Hoogheemraadschap van  
**Rijnland**

**Nota van  
Beantwoording  
zienswijzen  
ontwerp-peilbesluit  
Bentwoud en omgeving  
(Polder de Noordplas)**

CORSA nummer: 18.128016  
d.d. 9 januari 2019

**figuur 1: schematisch peilverloop bij oorspronkelijke peilvoorstel en na aanpassing**

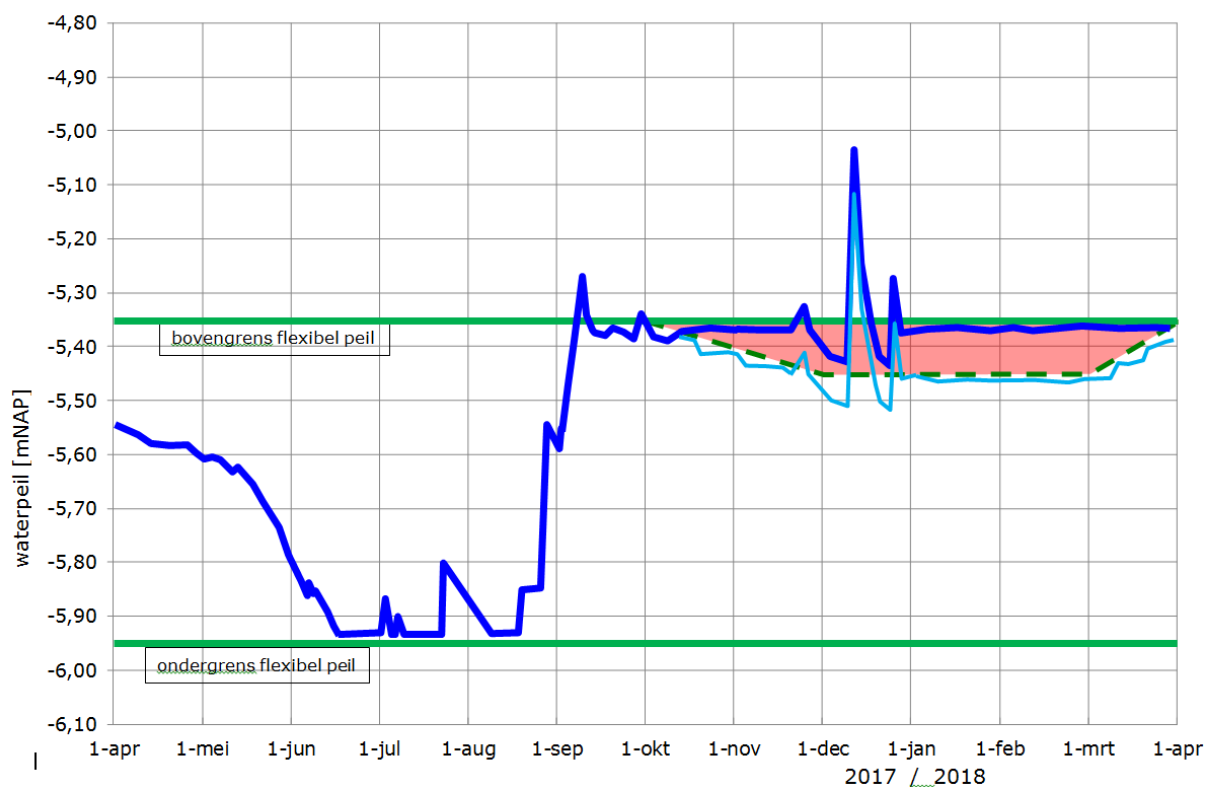
Indiener constateert dat in een periode van wateroverlast het waterpeil langdurig tegen de bovengrens komt en zelfs regelmatig erboven. Dat is een juiste constatering. Bij de ontwikkeling van het Bentwoud is vanaf het begin van de planvorming gekozen voor de instelling van flexibel peil. Bij flexibel peil is er sprake van een natuurlijke peilfluctuatie binnen de vastgestelde bandbreedte. Deze vorm van peilbeheer betekent dat in een periode met een neerslagoverschot (meestal najaar, winter en vroeg voorjaar) het reguliere waterpeil inderdaad gedurende langere tijd bij de bovengrens van de bandbreedte ligt. Dit is onderdeel van het beoogde peilbeheer. Als vervolgens een neerslaghoeveelheid groter is dan de afvoercapaciteit van het watersysteem zullen er daarnaast kortdurende peilstijgingen optreden boven het reguliere peil, in dit geval dus boven de bovengrens van de bandbreedte. Dergelijke peilstijgingen zijn een onlosmakelijk onderdeel van het functioneren van de watersystemen in geheel Rijnland.

De golfbaan ziet graag dat de pompcapaciteit zodanig wordt uitgebreid dat het waterniveau boven de bovengrens snel kan worden weggewerkt. Voor dit aspect onderscheidt Rijnland twee situaties:

Het peilvoorstel ziet er dan als volgt uit:

- in de loop van maart t/m in de loop van september/oktober: flexibel peil tussen NAP-5,35m en NAP-5,95m (overeenkomstig oorspronkelijk plan)
- in de loop van september/oktober t/m in de loop van maart: flexibel peil tussen NAP-5,45m en NAP-5,95m

Bij zeer natte omstandigheden kan het peil in dit peilvak tot -4,85 m NAP worden opgezet, dat is dus een halve meter bovenop de hoogste stand van het flexibele peil van -5,35 m NAP (of 0,6 meter bovenop de -5,45 m NAP in de periode sept/okt t/m in de loop van maart).

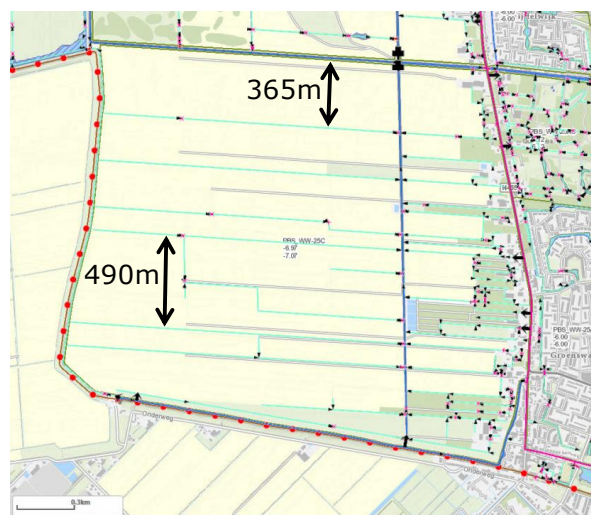
Het betreffende perceel maakt sinds de instelling van de vakbemaling Van der Torre enkele tientallen jaren geleden deel uit van die vakbemaling. Om een grotere drooglegging ten behoeve van de akkerbouw te bereiken is destijds een vakbemaling ingesteld, waarin het waterpeil ongeveer 0,6m is verlaagd ten opzichte van het waterpeil van de Machinetocht. Het is onduidelijk waarom de perceeleigenaar er voor heeft gekozen desondanks te ontwateren op het niet verlaagde peil.

Eén van de redenen daarvoor lijkt te zijn dat de afstand tot de zuidelijke perceelsloot, die wel op het vakbemalingspeil staat, te groot is (365m). Op deze breedte zijn in het verleden ongeveer zes tussensloten aanwezig geweest. De demping van deze tussensloten heeft geresulteerd in een veel grotere beteelbare oppervlakte, maar een nadeel is dat de ontwateringsafstand tot de sloot veel groter is geworden. De afweging tussen de winst aan beteelbare oppervlakte en de toegenomen drainageafstand is een afweging van de perceeleigenaar geweest. Bij grote perceelbreedtes is ook de oppervlakkige ontwatering lastiger doordat bij ingesloten laagtes de kans groter is dat er bij extreme neerslag regenwater blijft staan. De ontwatering is echter de verantwoordelijkheid van de perceeleigenaar.

Het zou daarom niet terecht zijn als een efficiënte inrichting van het watersysteem door deze aspecten zou worden belemmerd.

Locatie duiker 14-12-2017

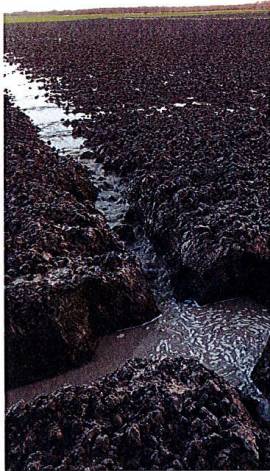
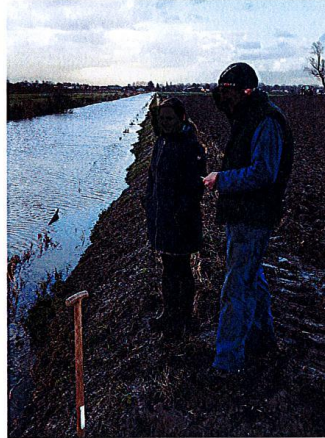
Aan de hand van de volgende foto's wordt zichtbaar gemaakt dat de beoogde drooglegging van 1,3 meter van de gronden die liggen in het peilvak WW-25C, maar deels afwateren op peilvak WW-25A, lang niet wordt gehaald.

Meting van de drooglegging in de praktijk op 21-08-2018 bij een zomerpeil in de Machinetocht van -6,26 m NAP.  
Geconstateerde drooglegging: +/- 0,70 m.

Figuur 3-2: Limfietocht met daarachter nieuwe waterpartij in Bentwoud (WW-25A)

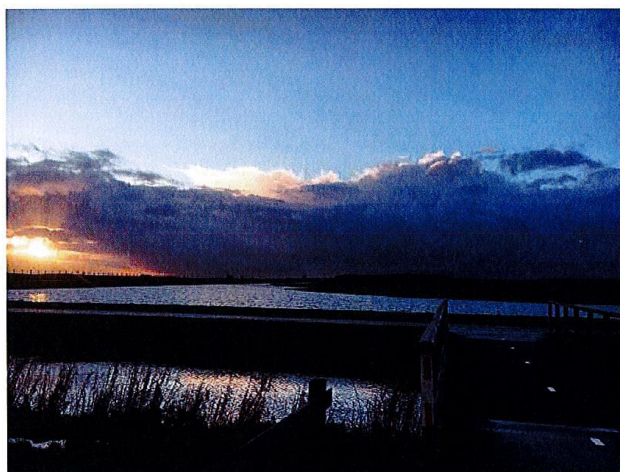
Het verbreden van de Machinetocht heeft naast mogelijke voordelen voor de waterberging echter ook als nadeel dat het meer watervogels aantrekt. Kwantificeren van de gevolgen is lastig, maar in de praktijk blijkt dat het vergroten van het wateroppervlak c.q. de aanleg van een natuurvriendelijke oever vooral meer schade geeft aan de aangrenzende gewassen.

Sinds de realisatie van deze waterpartij is de schade aan de gewassen van ganzen, zwanen, eenden en meerkoeten flink toegenomen.

In de huidige situatie grenst de Machinetocht aan de noordzijde aan het natuur- en recreatiegebied Bentwoud. Het vergroten van het wateroppervlak van de Machinetocht is ten behoeve van het waterbeheer van de Machinetocht en aanliggende watergangen. Het optimaliseren van het watersysteem moet plaatsvinden door het vergroten van het wateroppervlak in de Machinetocht.

Het verbreden van de Machinetocht gebeurt aan de noordzijde van de watergang, aan de zijde van het natuur- en recreatiegebied Bentwoud. Dit terrein is op dit moment reeds volledig ingericht voor de doelen natuur en recreatie. Het inrichten van de oever als natuurvriendelijk betekent dat de oever geen beschoeiing meer nodig heeft, wat Rijnland als een verbetering ziet voor het toekomstig waterbeheer in het algemeen en de kosteneffectiviteit in het bijzonder.

Stuw Vijfde Tocht

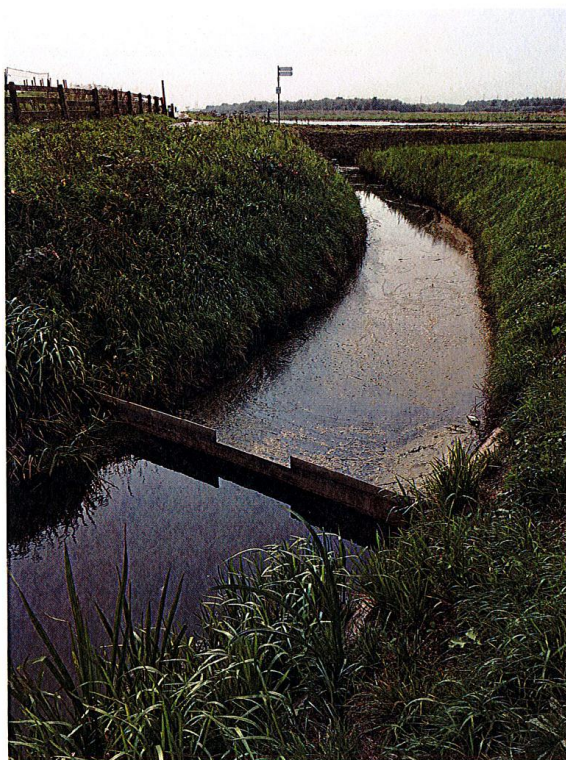
In de voorgestelde beschreven maatregelen wordt geen melding gemaakt van het verwijderen van een stuw in de Vijfde tocht, ter hoogte van noordwest hoek van Perceel 4. Op de aangeleverde kaarten wordt de Vijfde tocht echter qua kleurlegenda (peilvak) toegerekend aan WW-25A. Aansluiten op dat peilvak zou een verlaging van het slootpeil betekenen van ruim 27 cm. Dat is ongewenst vanwege opbarsting, verzilting en de aanwezigheid van loopzand.

We hebben oorspronkelijk het plan gehad deze stuw te verwijderen. Tijdens één van de gehouden informatiebijeenkomsten hebben we de informatie gekregen dat er afkalving is opgetreden toen dit in het verleden als eens geprobeerd is. Dat is aanleiding geweest terughoudend om te gaan met een peilverlaging van deze sloot. De sloot maakt echter wel deel uit van het peilvak van de Machinetocht, terwijl wij niet het plan hebben deze werkelijk op dat peil te brengen. Een eenvoudige stuw vormt nu een drempel tussen sloot en Machinetocht, waardoor de sloot in tijden met normaal peil op een hoger peil staat dan de Machinetocht, maar in tijden met verhoogde peilen mee beweegt met het Machinetocht peil.

- Opnemen op kaart 7 van de beleidsregels die behoort bij Uitvoeringsregel Peilafwijking (uitvoeringsregel 17) : de sloot mag op een hoger peil worden gehouden dan het peil van het peilvak. Motivering: Het maaiveld langs de sloot is hoog gelegen. Bij een eerdere peilverlaging trad afkalving op.
